NÁZEV AKCE:	TES trati České Velenice – Veselí nad Lužnicí
PŘEDMĚT JEDNÁNÍ:	Projednání připomínek k 1. dílčímu odevzdání, návrh technického řešení
DATUM:	12. května 2016
MÍSTO:	SUDOP PRAHA, Olšanská 1a, Praha 3, zas. místnost č. 7
ÚČASTNÍCI:	Dle prezenční listiny
ZAZNAMENAL(A):	Ing. Matěj Mareš a kol. stř. 205
Přílohy:	Vypořádání připomínek k 1. dílčímu odevzdání (03/2016) Návrhy GVD Pracovní schémata dohodnutých podob stanic

Vypořádání připomínek k 1. DO 03/2016

Připomínky k TES trati České Velenice – Veselí nad Lužnicí,

1. dílčí odevzdání 03/2016

Nová Ves nad Lužnicí - km 6,016

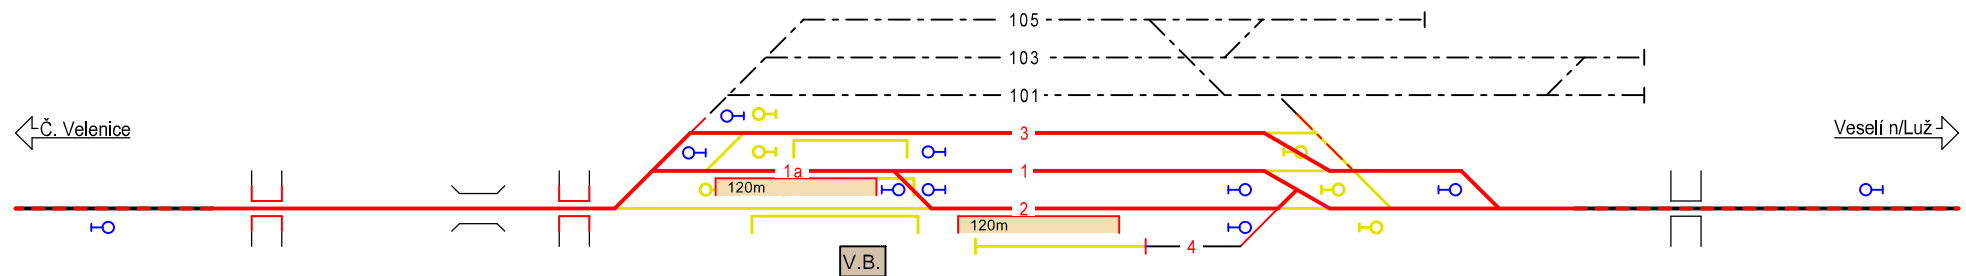
Nová Ves nad Lužnicí (R1, R2, O, Oe, M)

- Budou navrženy 3 dopravní koleje a 2 vnější nástupiště délky 120 m (u kol.č.1 a 2).

- Bude navržena / zachována kusá kol.č.4 (VNVK) s volnou skládkou.
- Zpracovatel osloví MDČR (O190) s žádostí o přehodnocení míst zastavení vlaků dálkové dopravy (zastavení v žst. Majdalena, nezastavení v žst. Nová Ves n/Luž). Zastavení vlaků dálkové dopravy v ŽST Majdalena místo v ŽST Nová Ves nad Lužnicí je podporováno Jihočeským krajem i výrazně větším přepravním potenciálem v Majdaleně. V případě negativního stanoviska bude řešení stanice ve variantách Oe a M upraveno.

Suchdol nad Lužnicí - km 17,009

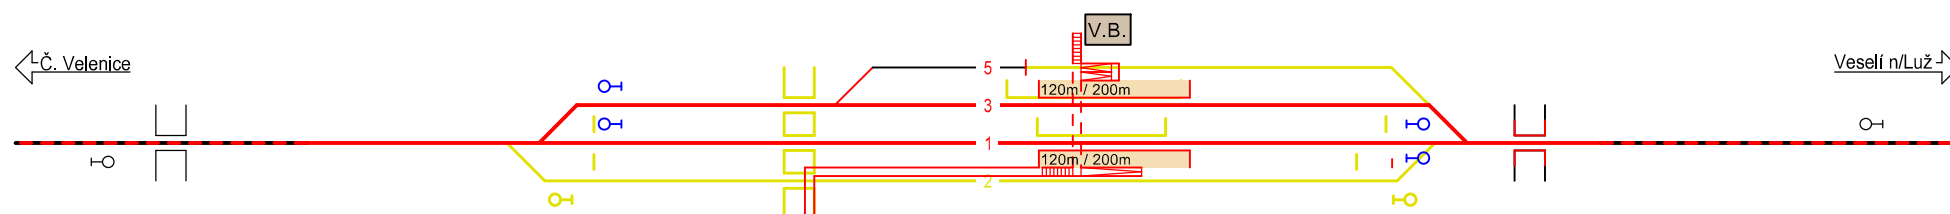
Suchdol nad Lužnicí (R1, R2, O, Oe, M)

- Řešení stanice bude vycházet z návrhu pro varianty Oe, M.
- Budou navrženy 2 dopravní koleje a 2 vnější nástupiště s přístupem podchodem. Přístupové chodníky z přejezdu na veselském zhlaví nebudou navrženy. Délka obou nástupišť bude 120 m ve variantách R1, R2 a O a 200 m ve variantách Oe a M.
- Přejezd v km 16,768 bude zrušen, náhradou pro pěší a cyklisty bude navržena stezka podél kolejiště mezi rušeným přejezdem a novým podchodem.
- VNVK zůstane zachována.

Majdalena - km 22,555

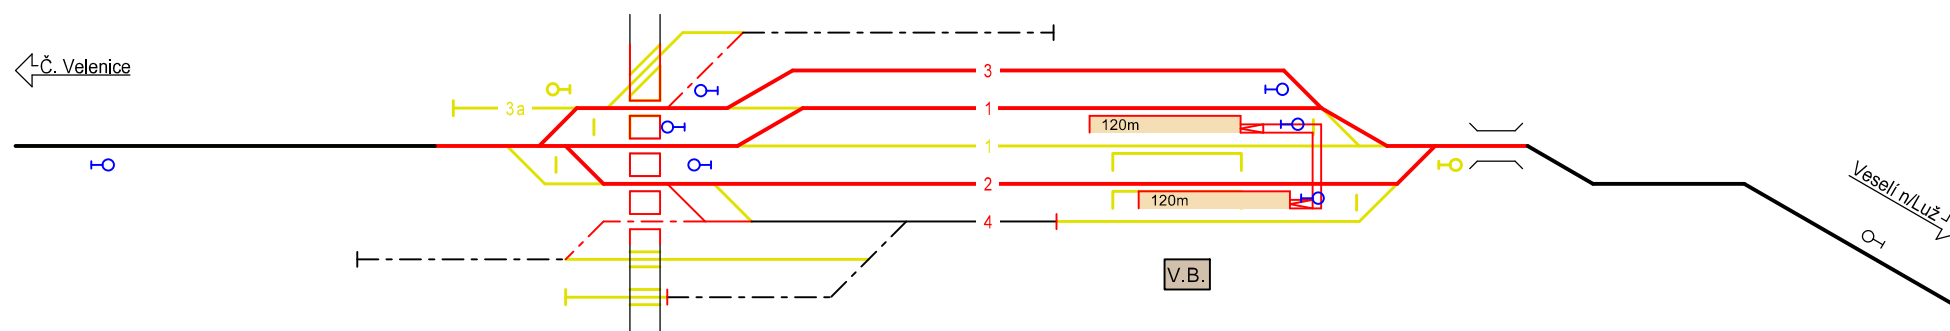
Majdalena (R1)

- Řešení stanice bude vycházet z návrhu pro var. R1
- Oproti prezentovanému návrhu bude doplněna třetí dopravní kolej (č. 3) a bude upraveno zapojení vleček a VNVK s cílem zkrátit délku přejezdu. Délka VNVK (kolej č. 4) musí být navržena v takové délce, aby byla umožněna jak obsluha nakládkového/vykládkového místa, tak úvratové jízdy na vlečku zaústěnou do této koleje.

Třeboň - km 34,091

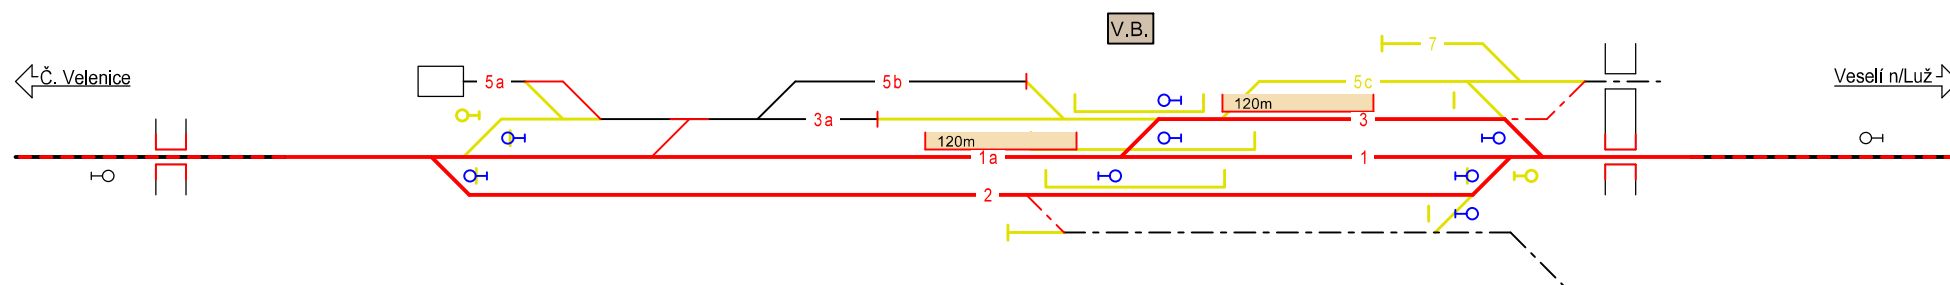
Třeboň (R1, R2, O)

- Řešení stanice bude vycházet z návrhu R2-Alt.
 - Oproti prezentovanému návrhu budou zapojeny obě vlečky na veselském zhlaví.
-

Třeboň - km 34,091

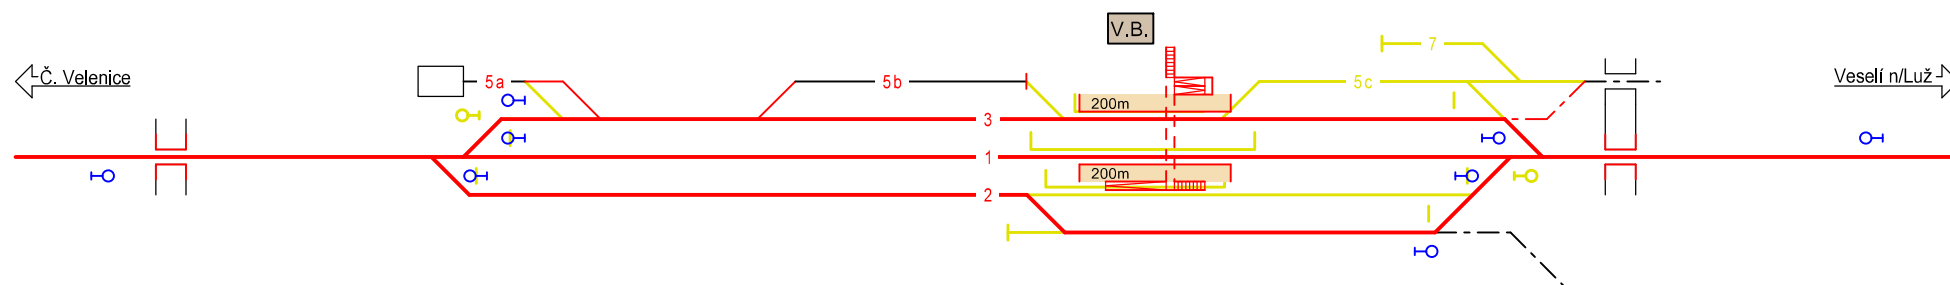
Třeboň (Oe, M)

- Řešení stanice bude vycházet z návrhu u variant Oe, M.
- Oproti prezentovanému návrhu bude doplněna třetí dopravní kolej (č.2) a budou zapojeny obě vlečky na veselském zhlaví.

Lomnice nad Lužnicí - km 43,266

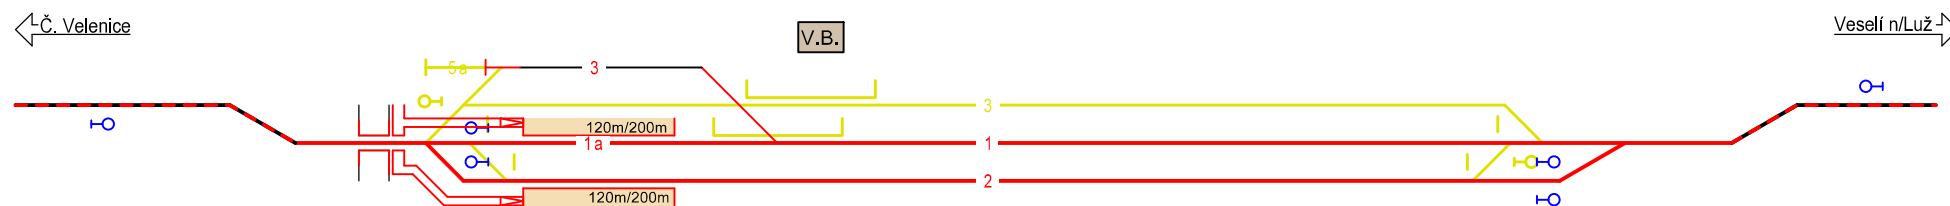
Lomnice nad Lužnicí (R1, R2, O, Oe, M)

- Budou navrženy 2 dopravní koleje s 2 vnějšími nástupišti s přístupem ze stávajícího přejezdu na velenickém zhlaví. Délka obou nástupišť bude 120 m ve variantách R1, R2 a O a 200 m ve variantách Oe a M. Současně bude prověřena možnost posunutí nástupišť co nejvíce k přejezdu, aby došlo ke zkrácení docházkové vzdálenosti na nástupiště.
- VNVK zůstane zachována.
